改善箇所説明図

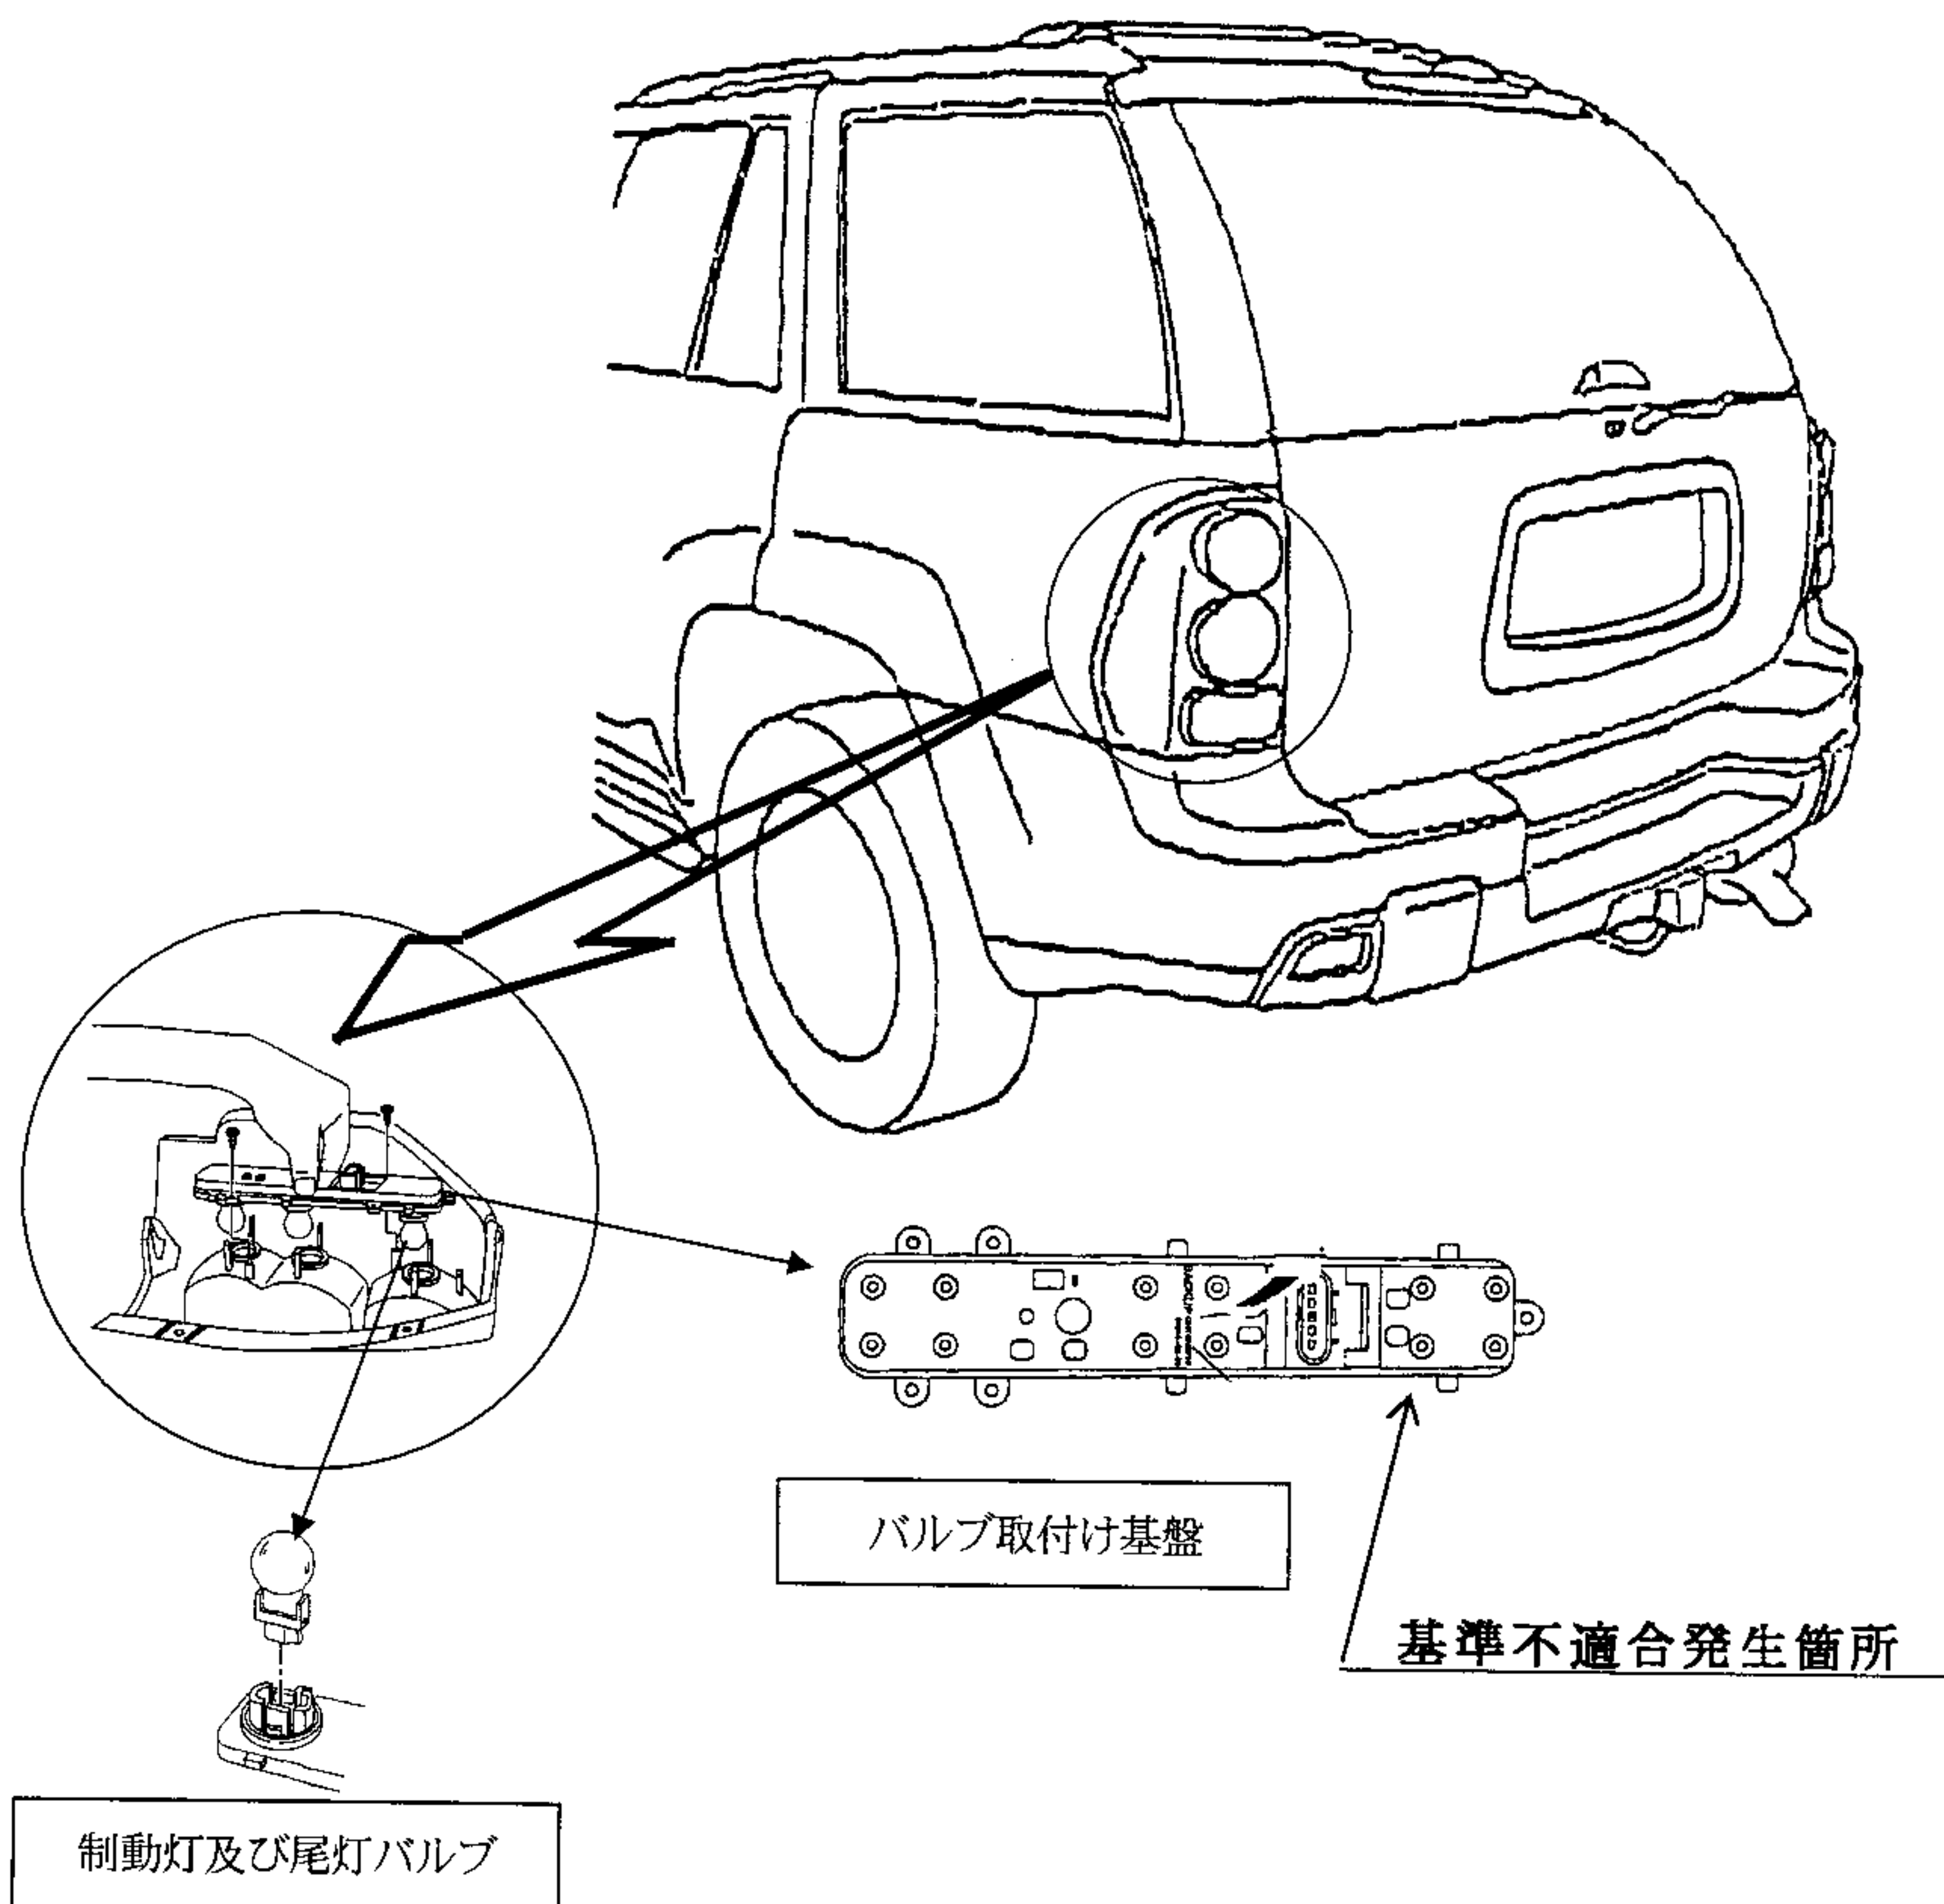
制動灯及び尾灯のバルブ取付け基盤のソケット部に不適切なものがあるため、振動と熱により、制動灯及び尾灯のバルブに緩みが生じることがある。そのため、そのまま使用を続けると、当該バルブとソケット部が接触不良となり、制動灯または尾灯が点灯しなくなるおそれがある。

全車両、バルブ取付け基盤を点検し、該当するものは当該基盤を対策品に交換するとともに、制動灯及び尾灯のバルブを新品に交換する。

識別：運転席ドアのインフォメーションラベルに緑色のシールを貼付する。
